Le Plan Local d'urbanisme de Roissy-en-Brie a été approuvé le 13/12/2004.

L'objet de la présente procédure de modification du Plan Local d'Urbanisme de la commune de Roissy-en-Brie s'applique à tout le territoire communal. Elle a pour but principal la mise à jour du règlement suivant les nouvelles dispositions du Code de l'urbanisme et des nouveaux décrets et l'adaptation mineure de certaines règles d'implantation et de densité des constructions.

2) LES PIECES MODIFIEES DU DOSSIER DE PLAN LOCAL D'URBANISME

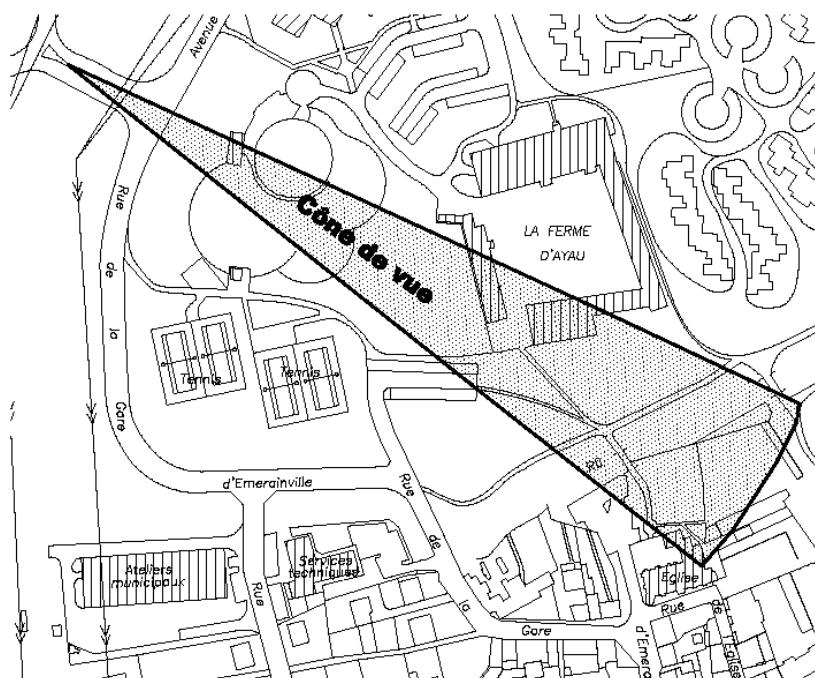
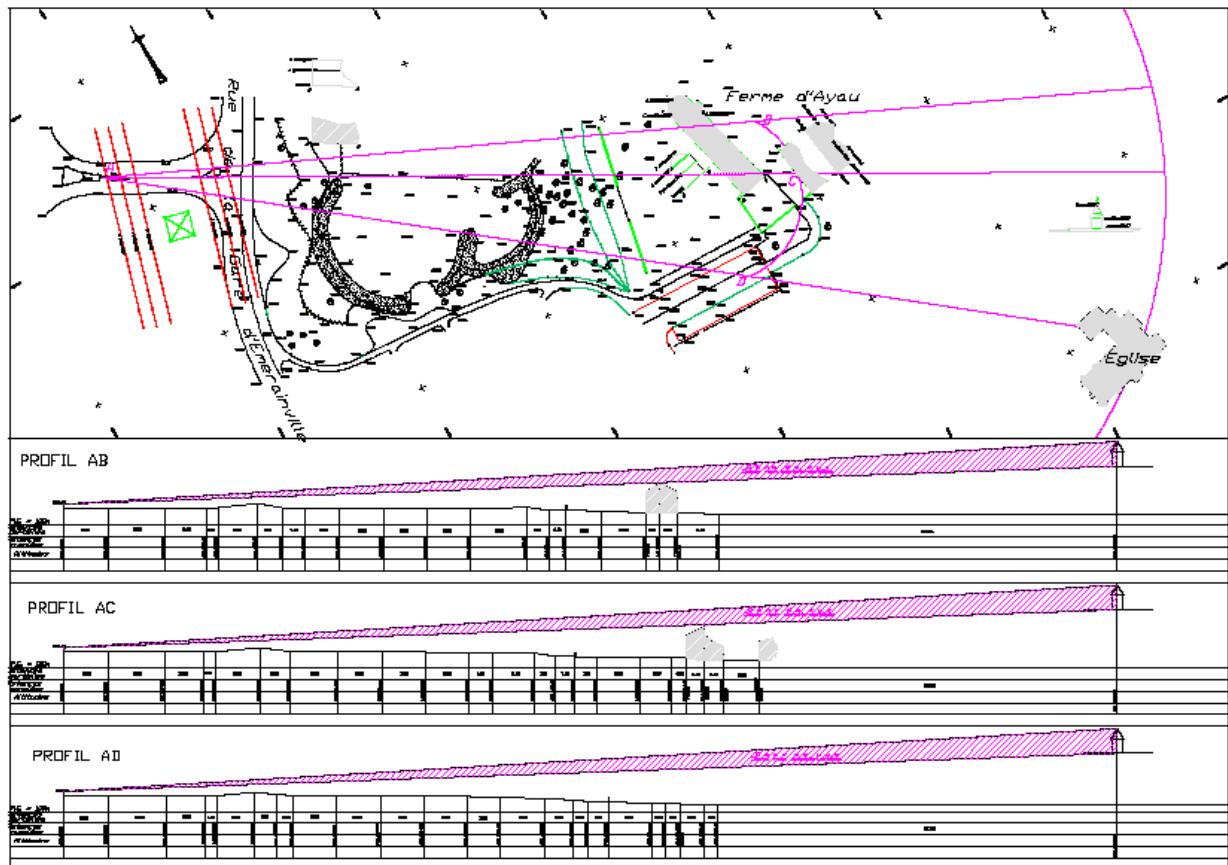
Le sous-chapitre 9.5.2 du rapport de présentation sur les emplacements réservés est modifié avec la suppression de l'emplacement n°4 suivant :

A ce titre, le tableau de la page 147 a été modifié.

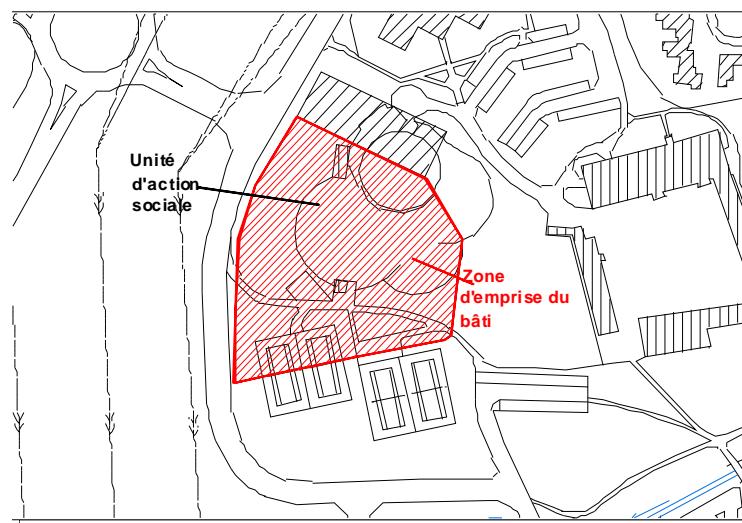
Le cône de vue sur le clocher de l'Eglise depuis le nord est redéfini utilement dans l'espace de manière à permettre la vue sur ce dernier. Les plans des pages 30 et 31 dans le document 2.3 « Objectifs et actions spécifiques » sont donc modifiés.

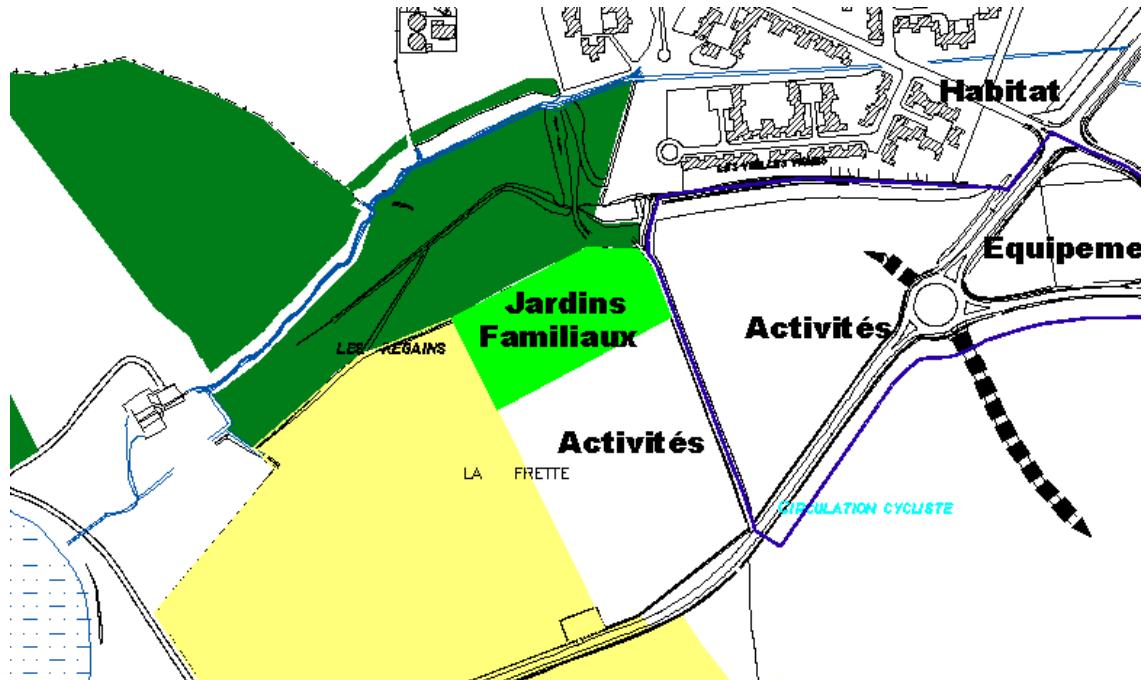
Le plan de la page 20 du PADD est allégé en ne laissant apparaître que la zone d'emprise du bâti de l'unité d'action sociale.

Extrait du plan n°3.2 avant modification

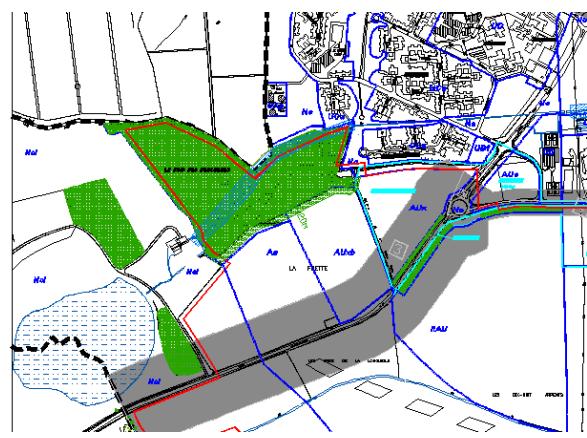
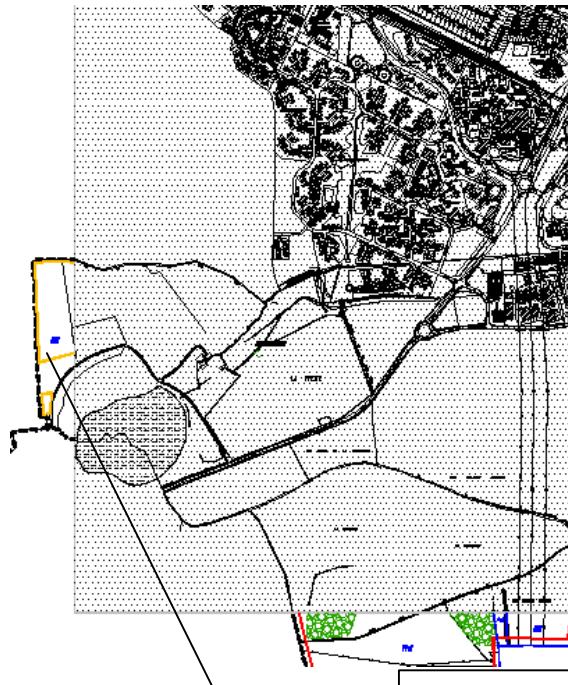
La Z.A.D d'état est supprimée des plans de zonage n°3.2 et 3.4. Cette Z.A.D, créée le 31/07/1990 est valable 14 ans. Cette dernière est donc devenue caduque et est supprimée des documents d'urbanisme.

Suppression de la Z.A.D d'état

Extrait du plan n°3.4 avant modification

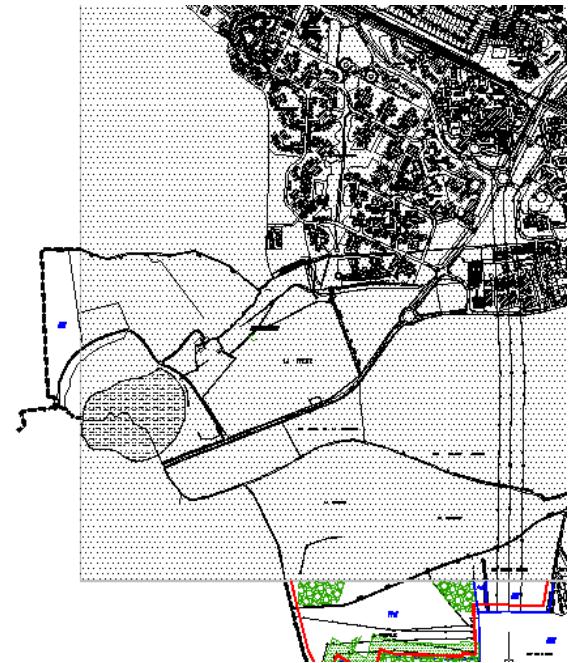
Suppression de la Z.A.D d'état

Extrait des plans n°3.1 et n°3.2 avant modification

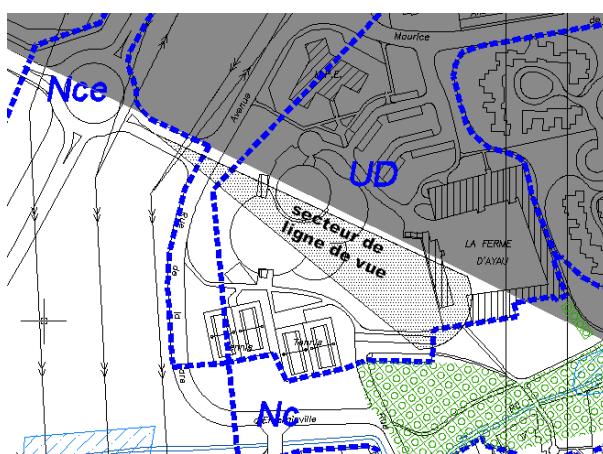
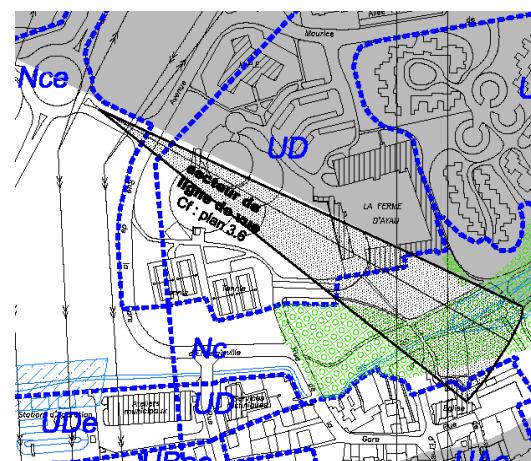
Le cône de vue sur le clocher de l'Eglise est redéfini utilement dans l'espace de manière à permettre la vue sur ce dernier. Les plans de zonage n°3.1 et n°3.2 sont donc modifiés.

Extrait du plan n°3.2 avant modification

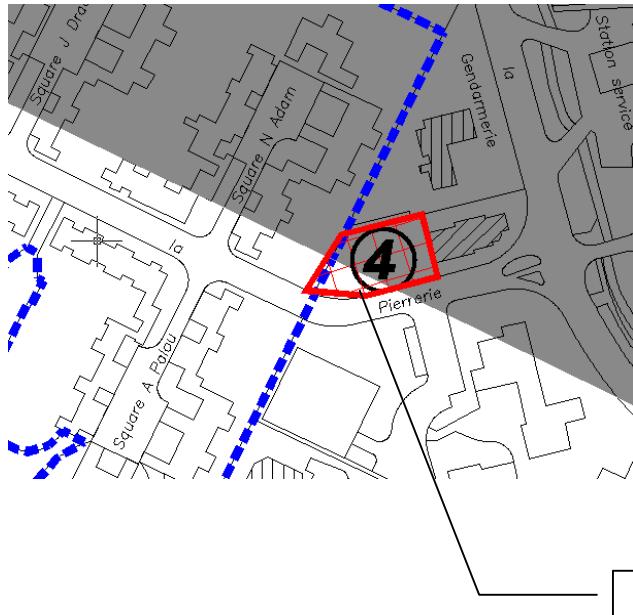
La commune ayant renoncé à l'achat de ces terrains pour la réalisation d'un parking pour le pôle d'emplois, **l'emplacement réservé n°4 est supprimé**. Le plan de zonage n°3.2 est modifié dans ce sens.

Suppression de l'ER 4
A vocation de parking pour le pôle d'emplois

Extrait du plan n°3.2 avant modification

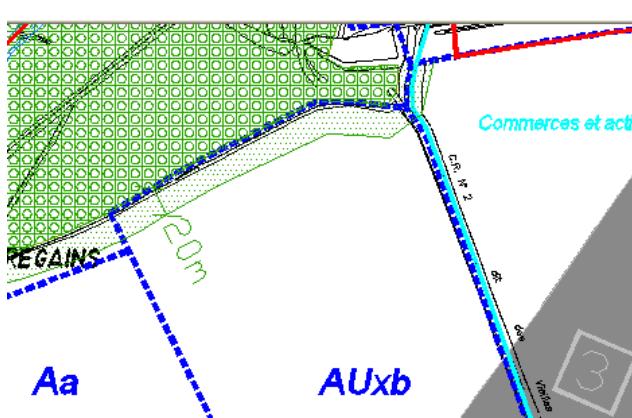
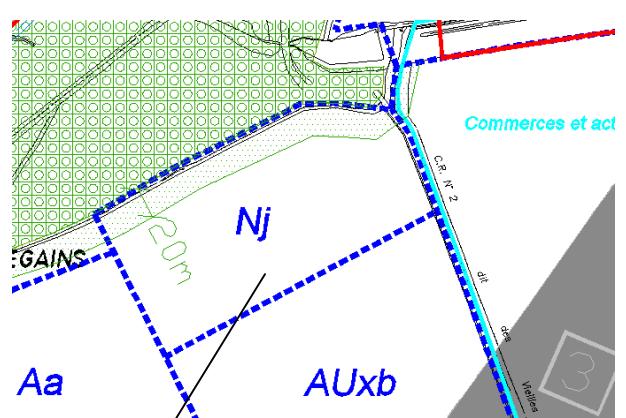
Afin de pouvoir accueillir des jardins familiaux sur son territoire, la commune de Roissy-en-Brie classe une partie du terrain de la Frette en Nj. La zone Nj représente une superficie de 1800 m² qui a été déduite de la zone AUxb initiale.
Le plan de zonage n°3.2 est modifié dans ce sens.

Modification du zonage et création
d'un secteur Nj

Extrait du plan n°3.2 avant modification

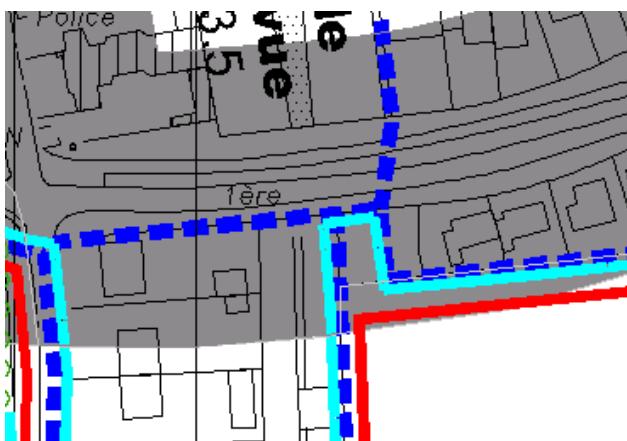
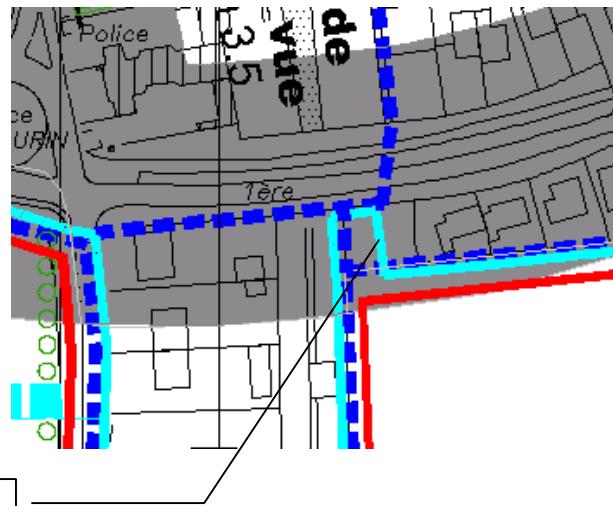
Une partie de la parcelle n°39 le long de la première avenue a été classée en UCa afin que la totalité de cette dernière soit inscrite dans une même zone. Le plan de zonage n°3.2 est modifié dans ce sens.

Modification du trait de zonage

Extrait du plan n°6.20 avant modification

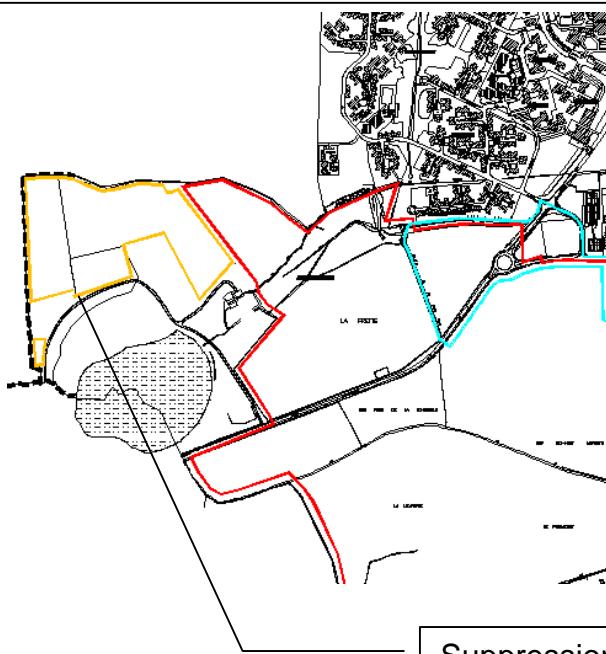
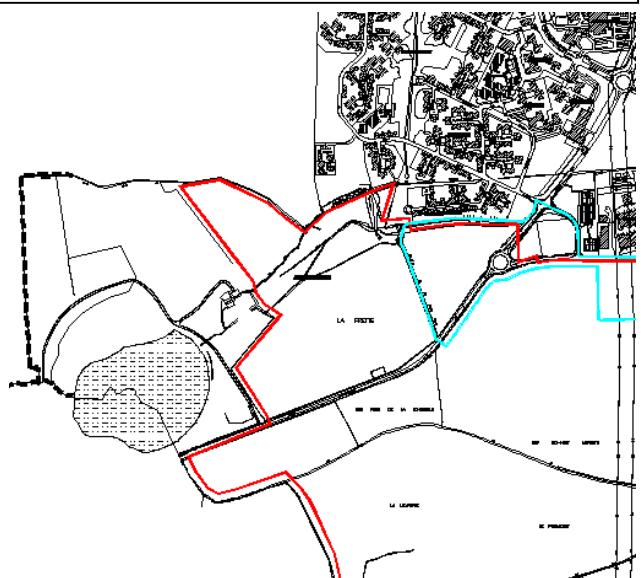
La Z.A.D d'état est supprimée du plan des Z.A.C et des Z.A.D n°6.20. Cette Z.A.D, créée le 31/07/1990 est valable 14 ans. Cette dernière est donc devenue caduque et est supprimée des documents d'urbanisme.

Suppression de la Z.A.D d'état

Extrait du plan n°6.14 avant modification

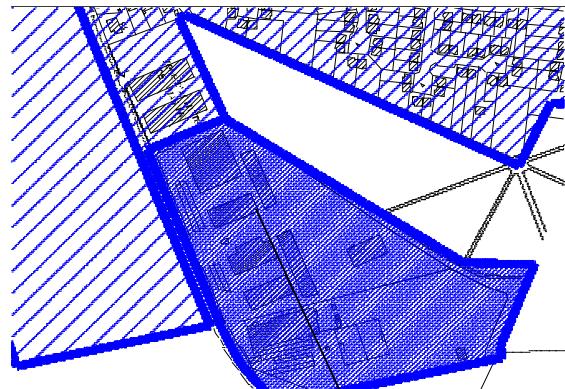
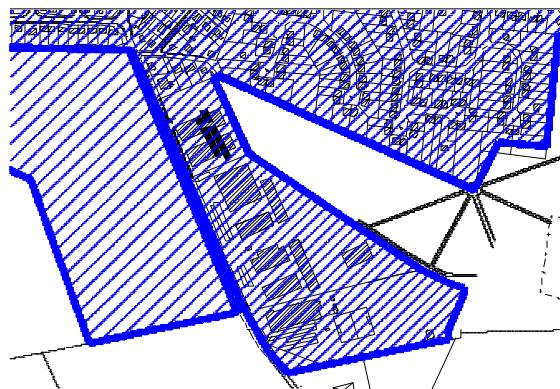
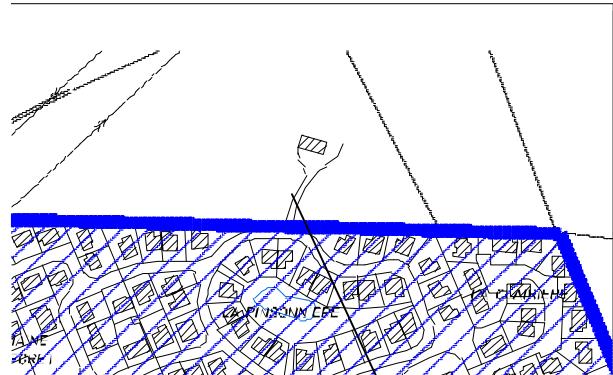
Le plan n°6.14 du schéma d'assainissement est modifié afin d'inscrire la zone d'Essarts (située au sud-est de la commune) et la maison forestière (située au nord) en zone d'assainissement collectif. Ceci afin d'être conforme au zonage d'assainissement.

Passage en zone d'assainissement collectif du secteur les Essarts

Extrait du plan n°6.14 avant modification

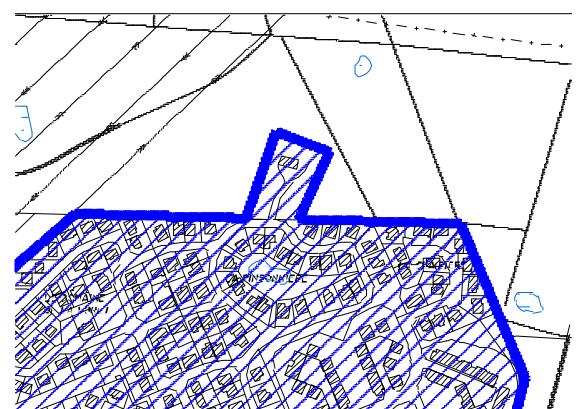
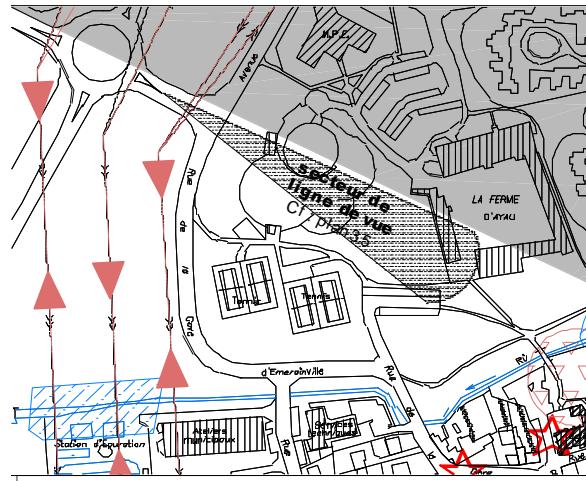
Passage en zone d'assainissement collectif de la Maison Forestière

Extrait du plan n°5.5 avant modification

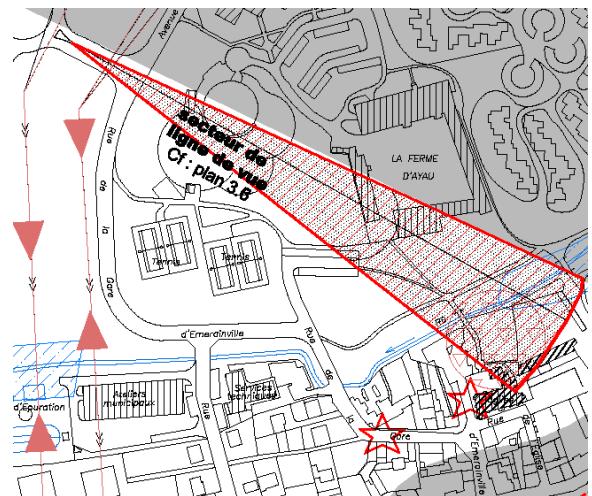
Le plan n° 5.5 des contraintes est modifié afin de redéfinir utilement dans l'espace le cône de vue sur le clocher de l'église et de manière à permettre la vue sur ce dernier.
